**Forum mondial de l'harmonisation  
des Règlements concernant les véhicules****187<sup>e</sup> session**

**Accord de 1958 : Propositions, en suspens, d'amendements  
aux Règlements ONU existants, soumises par le GRE et le GRSG****Proposition de complément 21 à la série 04 d'amendements  
au Règlement ONU n° 48 (Installation des dispositifs  
d'éclairage et de signalisation lumineuse)****Communication du Groupe de travail de l'éclairage et de la signalisation  
lumineuse\***

Annexe 4, lire :

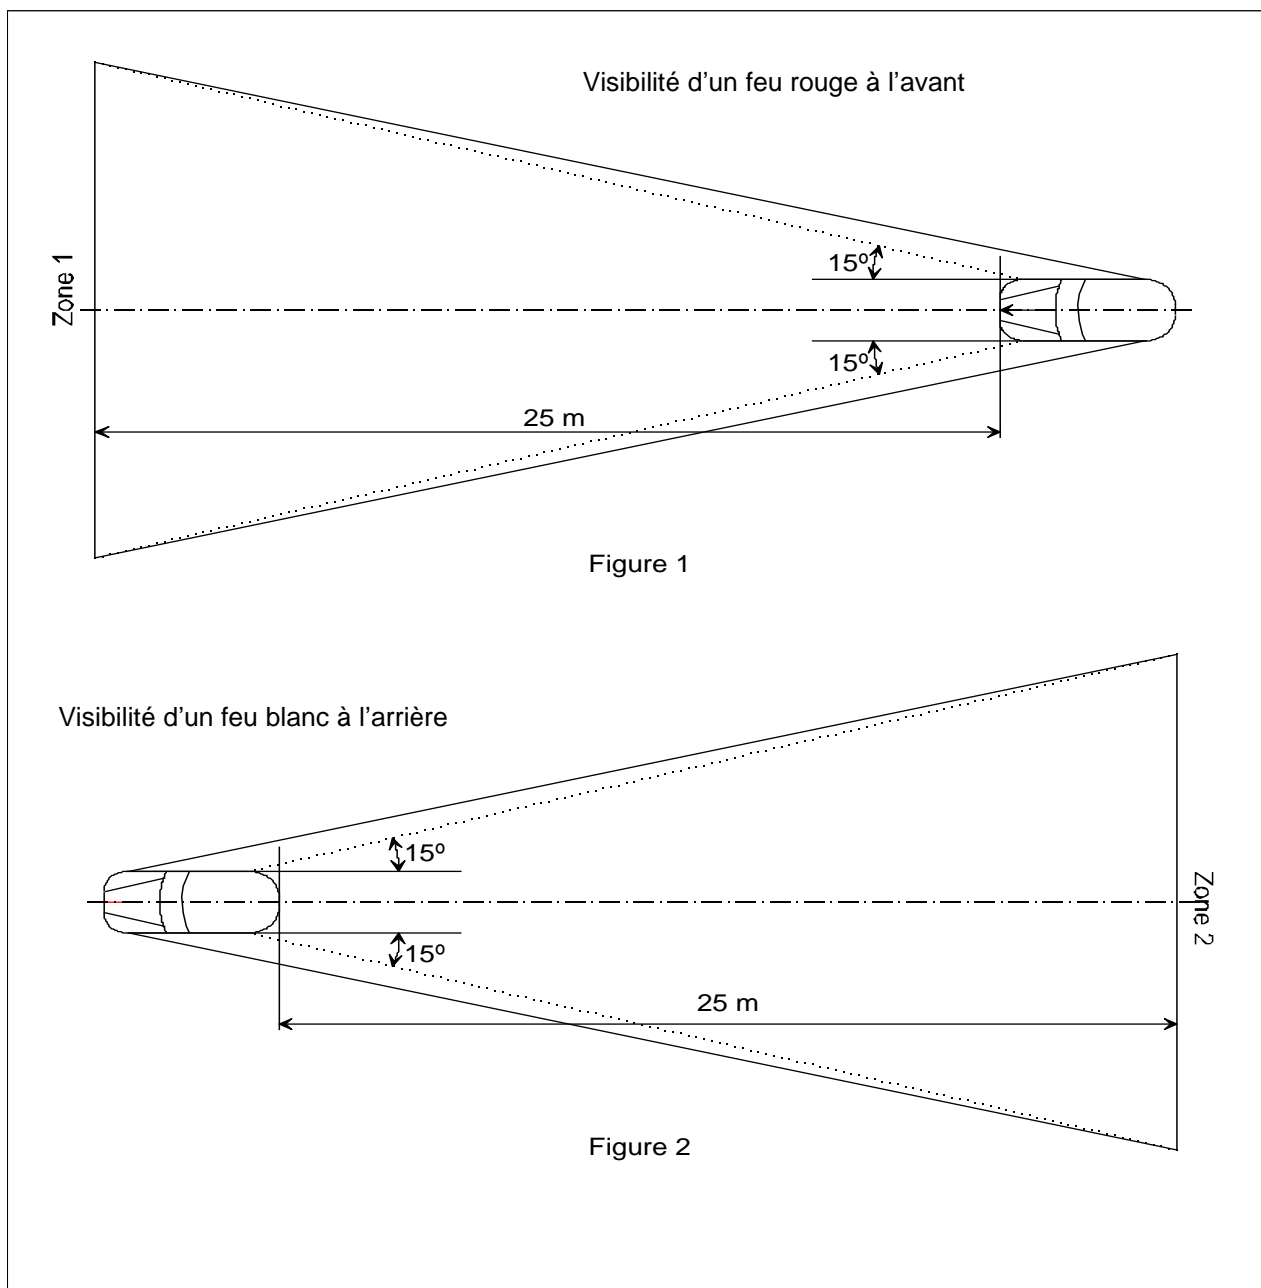
5.10.4.1 En ce qui concerne la visibilité de la lumière rouge vers l’avant du véhicule, à l’exception du feu de position latéral de couleur rouge le plus en arrière, la surface apparente d’un feu de couleur rouge ne doit pas être directement visible pour l’œil d’un observateur se déplaçant dans la zone 1 sur un plan transversal situé à 25 m en avant du véhicule (voir annexe 4) ;

5.10.4.2 En ce qui concerne la visibilité de la lumière blanche vers l’arrière du véhicule, à l’exception des feux de recul et des marquages latéraux à grande visibilité de couleur blanche, la surface apparente d’un feu de couleur blanche ne doit pas être directement visible pour l’œil d’un observateur se déplaçant dans la zone 2 sur un plan transversal situé à 25 m en arrière du véhicule (voir annexe 4) ;

Dans leurs plans respectifs, les zones 1 et 2 explorées par l'œil de l'observateur sont délimitées :

- En hauteur, par deux plans horizontaux respectivement situés à 1 m et 2,2 m au-dessus du sol ;
  - En largeur, par deux plans verticaux formant respectivement vers l'avant et vers l'arrière un angle de 15° vers l'extérieur par rapport au plan médian longitudinal du véhicule et passant par le ou les points de contact des plans verticaux parallèles au plan médian longitudinal du véhicule et délimitant la largeur hors tout du véhicule ; s'il y a plusieurs points de contact, le plus en avant correspond au plan avant et le plus en arrière au plan arrière. ».
-
